Newsletter

05.2020

Urządzenia najazdowe z konsola

Nowa wersja konsoli koła podporowego

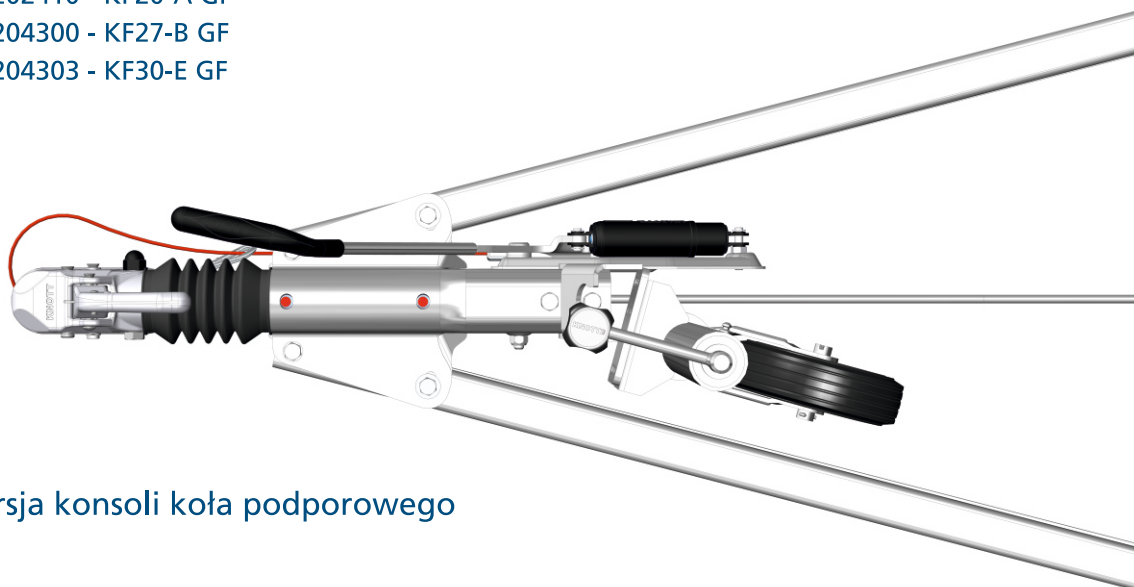
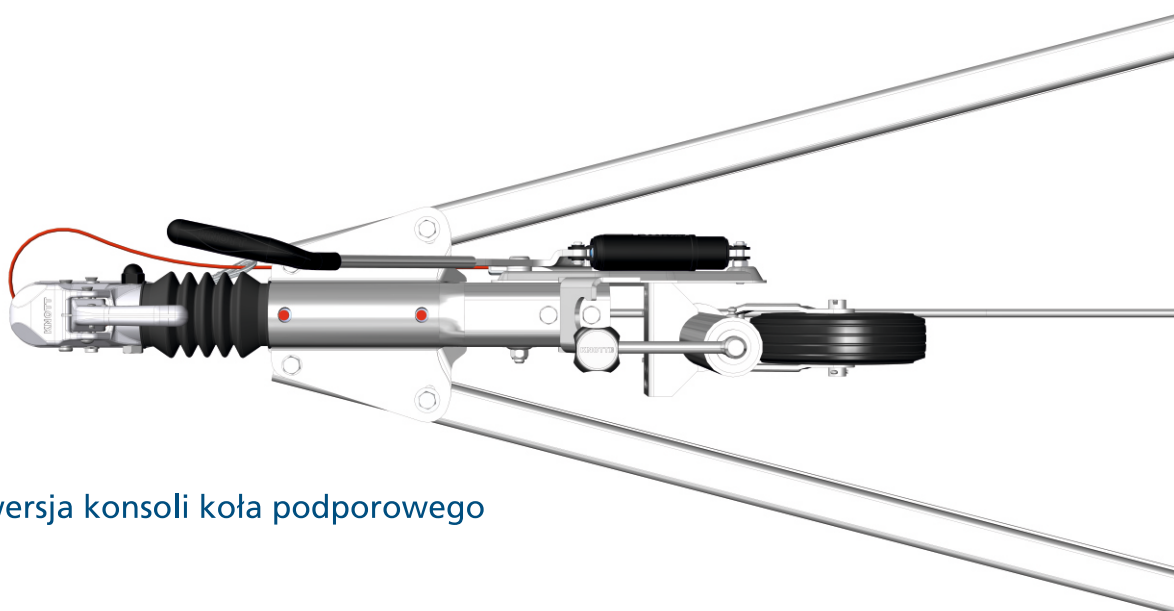
pragniemy poinformować Państwa, że standardowe konsole urządzeń najzdowych zostały zmodyfikowane. Od teraz konsola standardowa będzie ustawiana pod kątem 15 stopni, co ułatwia ustawienie koła maksymalnie blisko osi wzdłużnej przyczepy, przy równoczesnym uniknięciu kolizji z prętem hamulcowym. Montaż koła podporowego blisko osi pozwala zminimalizować moment gnący działający na obudowę koła podporowego zwiększając jego żywotność.

Dodatkowym plusem jest również dużo łatwiejsze manewrowanie przyczepą na postoju, ze względu na minimalizację dodatkowych obciążeń wynikających z wyżej wspomnianego momentu.

Opisana zmiana będzie następować stopniowo i w okresie przejściowym może zdarzyć się, że otrzymacie Państwo urządzenie ze starą - prostą konsolą oraz z nową - odchyloną. Jeśli z jakiś powodów musicie Państwo otrzymać urządzenia z prostą konsolą to prosimy o kontakt z handlowcem Państwa obsługującym.
